Keuringsverslag van een elektrische laagspanning- en zeer lage spanningsinstallatie

NIET CONFORM

Straatnaam Keiberg
Huisnummer 51
Busnummer
Postcode 9340
Gemeente Lede
Land België

Controlebezoek van een huishoudelijke installatie volgens (KB 08/09/2019) - AREI Boek 1- 6.5. en 4.2.4.3.

Afbeelding schakel- en verdeelbord:

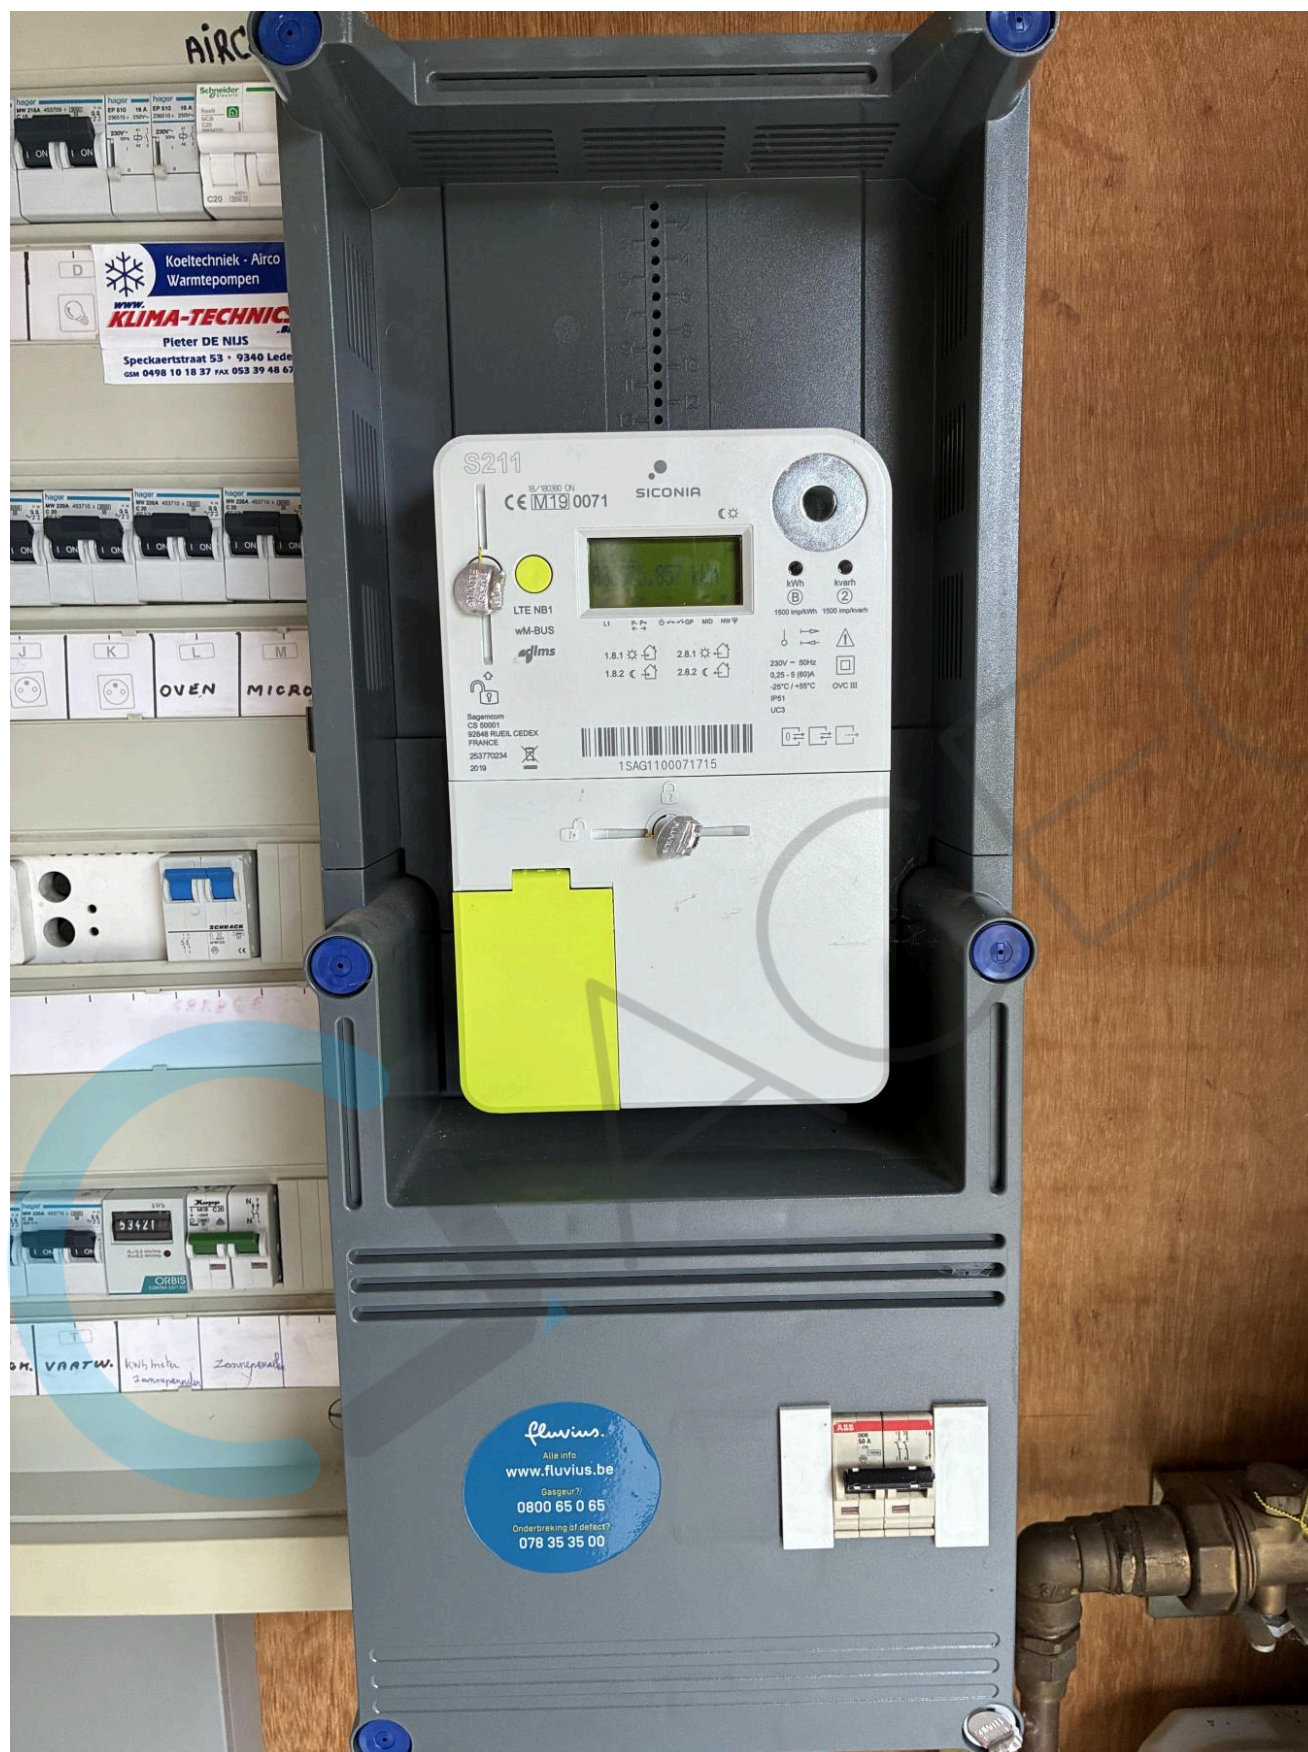
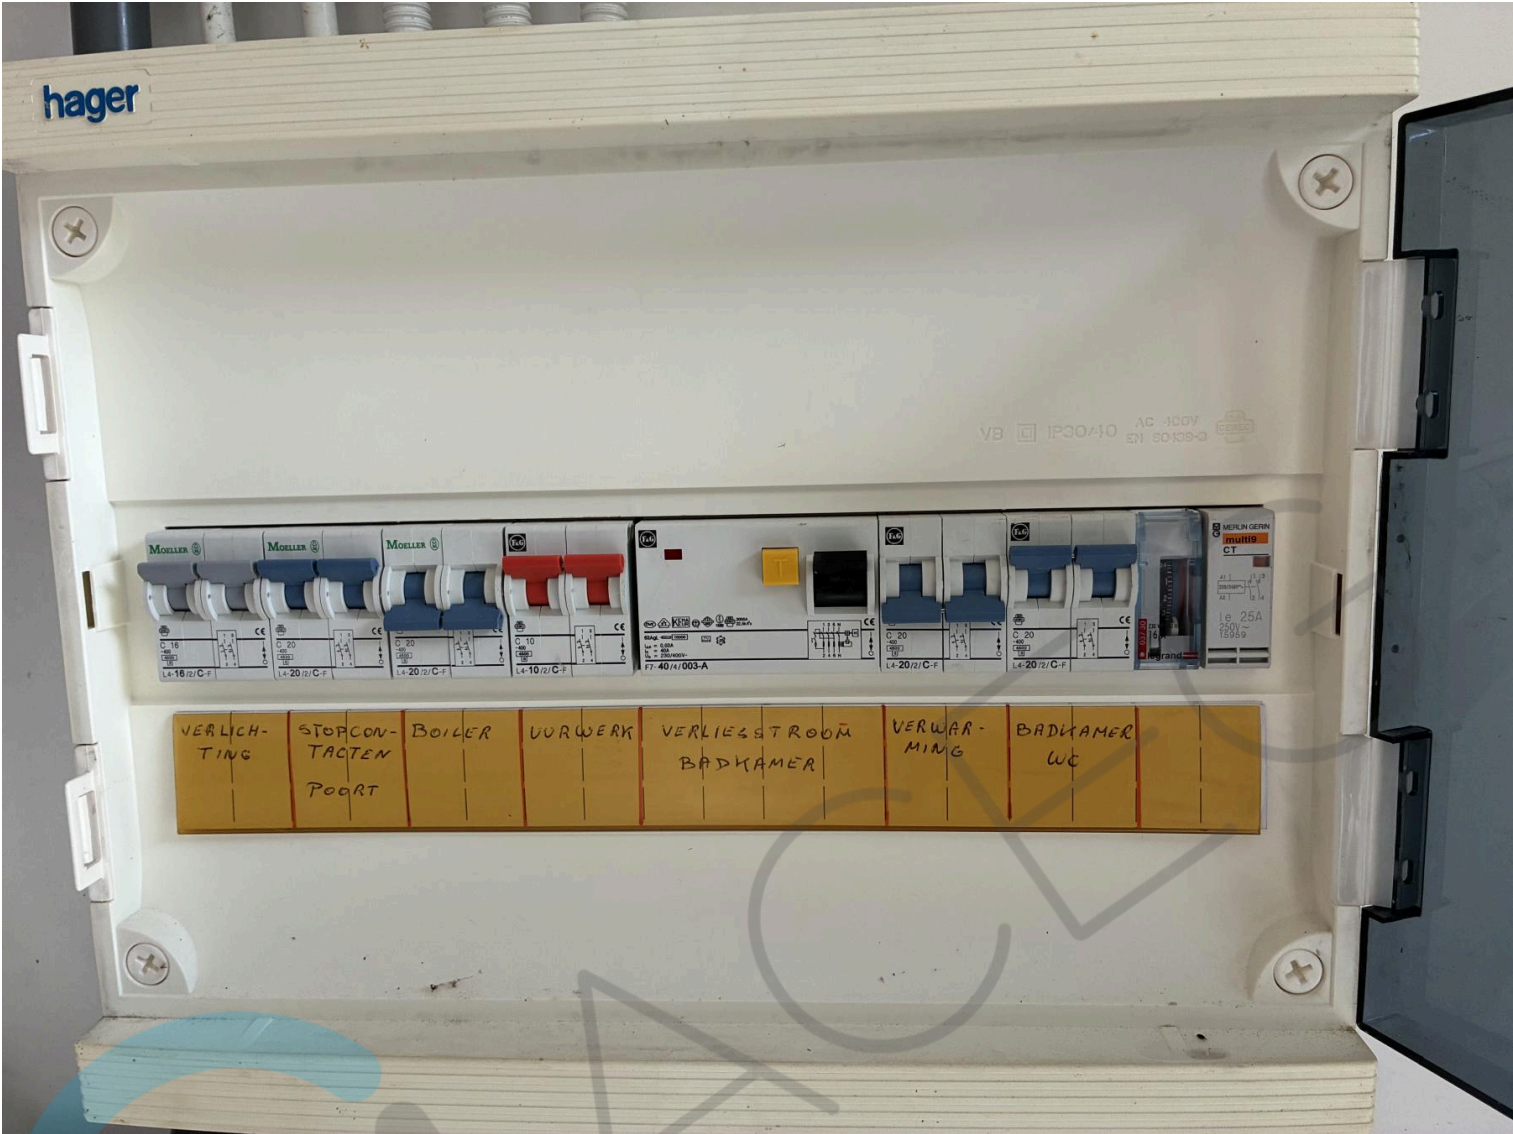
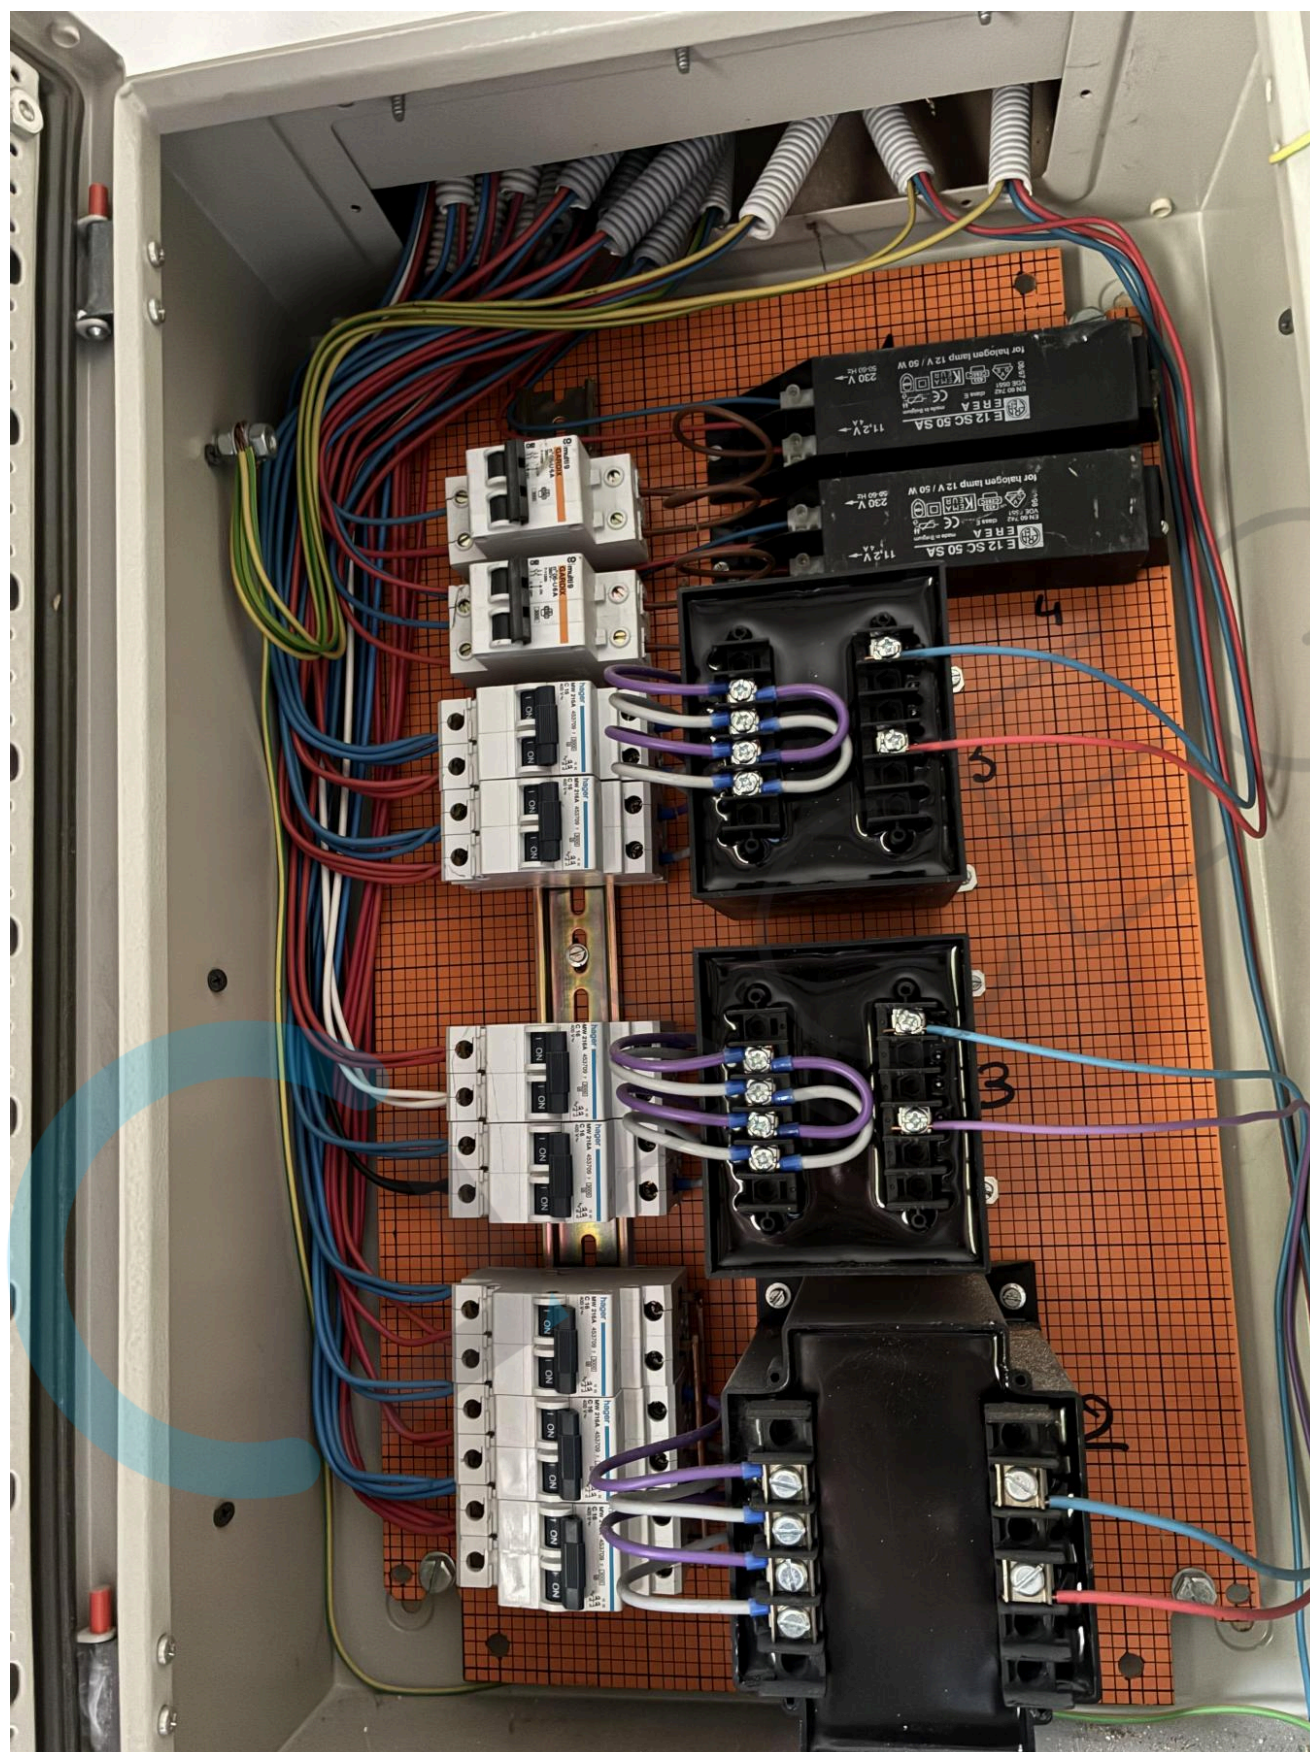
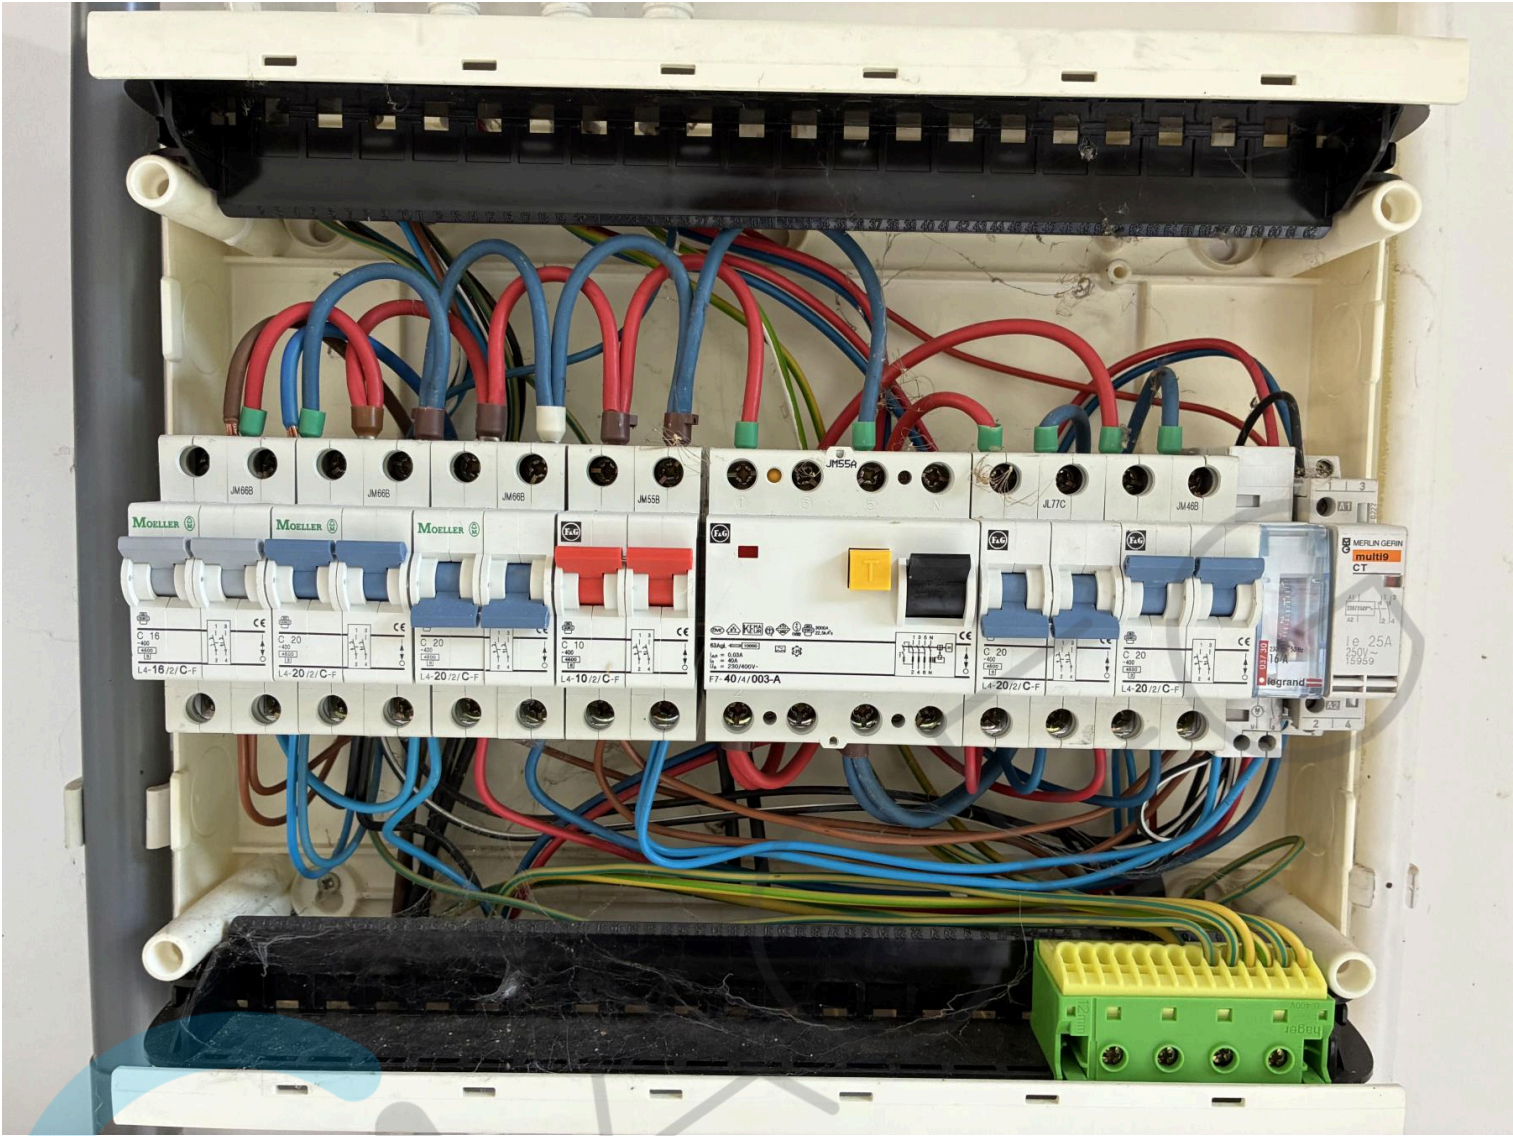
- I5.12 De doorsneden van de interne verbindingen en/of van de verdeelrails in het bord zijn onvoldoende. (Boek 1 Onderafdeling 4.4.1.1. en 4.4.1.5.)
- I9.15 In een elektrische installatie mogen slechts veilige elektrische machines, toestellen en leidingen aangewend worden. Dit wil zeggen dat ze moeten gebouwd zijn volgens de regels van goed vakmanschap en dat ze in geval van foutloze installatie en onderhoud, en toepassing volgens hun bestemming, zowel de veiligheid van personen als het behoud van goederen niet in gevaar mogen brengen. (Boek I, onderafdeling 1.4.2.1.)

- N23 Alle differentieelstroombeschermingsinrichtingen werden getest en in orde bevonden.
- De interne bedrading moet minstens 10mm zijn voor de netstroom van 50A

- De bruggen, aan de bovenzijde, tussen de 2 bovenste linkse automaten betuigt van geen goed vakmanschap en is niet reglementair.
